85. Änderung des Flächennutzungsplans

im Parallelverfahren zum Bebauungsplan
St. Hülfe Nr. 10 „Lange Wand III“

- Abwägungen -

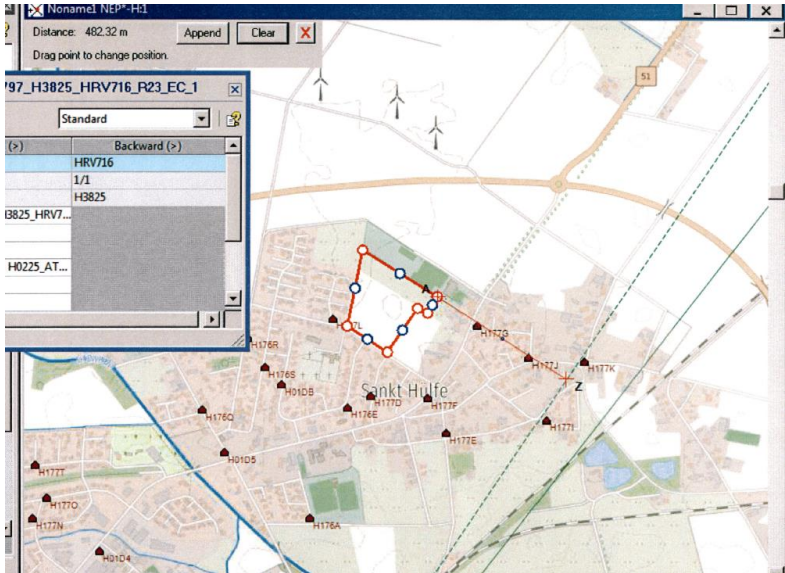
Durch das Plangebiet führen zwei Richtfunkverbindungen hindurch. Die Richtfunktrassen sind mit Koordinaten-Angaben benannt

Zur besseren Visualisierung erhalten Sie beigefügt zur E-Mail ein digitales Bild, welches den Verlauf unsere Punkt-zu-Punkt-Richtfunkverbindung verdeutlichen sollen.

Die farbigen Linien verstehen sich als Punkt-zu-Punkt-Richtfunkverbindungen der Telefónica Germany GmbH & Co. OHG. Das Plangebiet ist im Bild mit einer dicken roten

<p>Linie eingezeichnet.</p> <p>Man kann sich diese Telekommunikationslinie als einen horizontal über der Landschaft verlaufenden Zylinder mit einem Durchmesser von rund 30-60m (einschließlich der Schutzbereiche) vorstellen (abhängig von verschiedenen Parametern). Bitte beachten Sie zur Veranschaulichung die beiliegende Skizze mit Einzeichnung des Trassenverlaufes. Alle geplanten Konstruktionen und notwendige Baukräne dürfen nicht in die Richtfunktrasse ragen.</p> <p>Wir bitten um Berücksichtigung und Übernahme der o.g. Richtfunktrasse in die Vorplanung und in die zukünftige Bauleitplanung bzw. den zukünftigen Flächennutzungsplan. Innerhalb der Schutzbereiche (horizontal und vertikal) sind entsprechende Bauhöhenbeschränkungen festzusetzen, damit die raumbedeutsame Richtfunkstrecke nicht beeinträchtigt wird. Es muss daher ein horizontaler Schutzkorridor zur Mittellinie der Richtfunkstrahlen von mindestens +/- 30 m und ein vertikaler Schutzabstand zur Mittellinie von mindestens +/-15m eingehalten werden.</p> <p><i>Anlage: Tabellarische Auflistung der Richtfunktrassen mit Koordinaten der Maststandorte</i></p>

<p>Beschlussempfehlung</p>	<p>Die Lage der bereits nachrichtlich in den Plan aufgenommenen Richtfunktrasse wird entsprechend der Angaben des Richtfunkbetreibers korrigiert. In die Begründung werden Ergänzungen zum Thema Richtfunk aufgenommen. Der nachrichtliche Hinweis wird korrigiert.</p> <p>In die Planzeichnung wurde bereits in den Vorentwurfsunterlagen der Verlauf einer Richtfunktrasse nachrichtlich übernommen. Nach Prüfung der vorgelegten Koordinaten ist die bisher dargestellte räumliche Lage jedoch nicht korrekt und wird entsprechend berichtigt. Sie verschiebt sich damit leicht in Richtung Osten.</p> <p>Folgender Passus zum Richtfunk wird sinngemäß in der Begründung ergänzt: <i>„Mit Schreiben vom 10.11.2020 weist die Deutsche Telekom Technik GmbH auf den Verlauf von zwei Richtfunktrassen innerhalb des Plangebiets hin: die Verbindung HY1003-HY1011 (Maststandorte in Barnstorf/Diepholz) und die Verbindung HY1011-HY3438 (Maststandorte in Drebber und Diepholz). Beide Trassen queren dabei das Plangebiet auf einer annähernd identischen Achse, da die benannten Maststandorte in einer geraden Flucht zueinander stehen.</i></p> <p><i>Mit Schreiben vom 04.12.2020 teilt die Telefónica Germany GmbH & Co. OHG ebenfalls den Verlauf von zwei Richtfunktrassen (Linknummern 104552895/ 104552896) innerhalb des Plangebiets mit. Der Verlauf der beiden Strecken ist identisch. Es handelt wiederum um die Funkstrecke mit den Maststandorten in Drebber und Diepholz.</i></p> <p><i>Alle innerhalb des Plangebiets bekannten Richtfunktrassen verlaufen damit auf einer Achse, deren Verlauf nachrichtlich in die Planunterlagen übernommen wird.</i></p> <p><i>Auf Ebene der Flächennutzungsplan werden keine Festsetzungen zu zulässigen Bauhöhen getroffen, so dass weitere Belange des Trassenschutzes hier keine Berücksichtigung finden können. Mit den üblicherweise zu erwartenden Bauhöhen und den bereits in der Umgebung bestehenden Baustrukturen kann jedoch gesichert davon ausgegangen werden, dass die Vorgaben auf Ebene der verbindlichen Bauleitplanung berücksichtigt werden können und sich keine Beeinträchtigungen der Richtfunktrassen ergeben. Die Telekom teilt hierzu mit, dass im Bereich der beiden Richtfunkstrecken eine Bebauungshöhe von max. 30 m ü. G. nicht zu überschreiten ist, was innerhalb von Wohnbauflächen in Diepholz nicht zu erwarten ist.“</i></p> <p>Der nachrichtliche Hinweis wird sinngemäß wie folgt korrigiert: <i>„Das Plangebiet wird von mehreren Richtfunktrassen tangiert. Der Trassenverlauf ist entsprechend der räumlichen Angaben der Richtfunkbetreiber in den Plan übernommen. Die Schutzanforderungen zu Bauhöhen sind auf der nachgelagerten Planungsebene bzw. bei der Objektplanung zu beachten.“</i></p>
